Meie 23.04.2024 nr 7.1-1/24/6377-3

Kuusalu vald Allika küla Kurepõllu kinnistu ristumiskoha ehitamise nõuded

Joonis 1. Ristumiskoha pikikaldete kujundamine

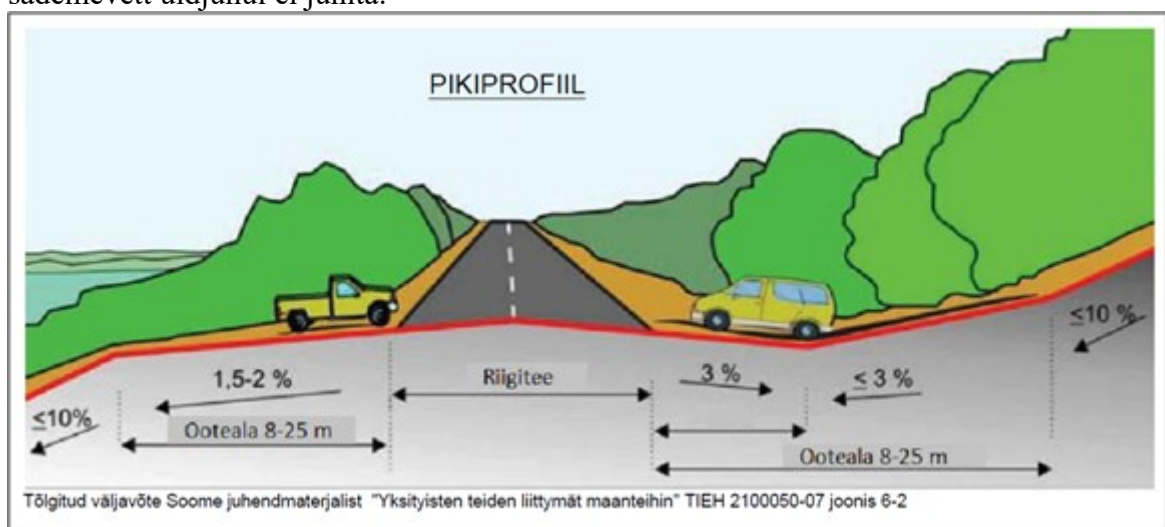
11. Ristumiskoht projekteerida riigiteega võimalikult täisnurga all. Ristumiskoha pikikalded määrata vastavalt alltoodud joonise põhimõtetele arvestusega, et riigitee alusele maale sademeveett üldjuhul ei juhita.
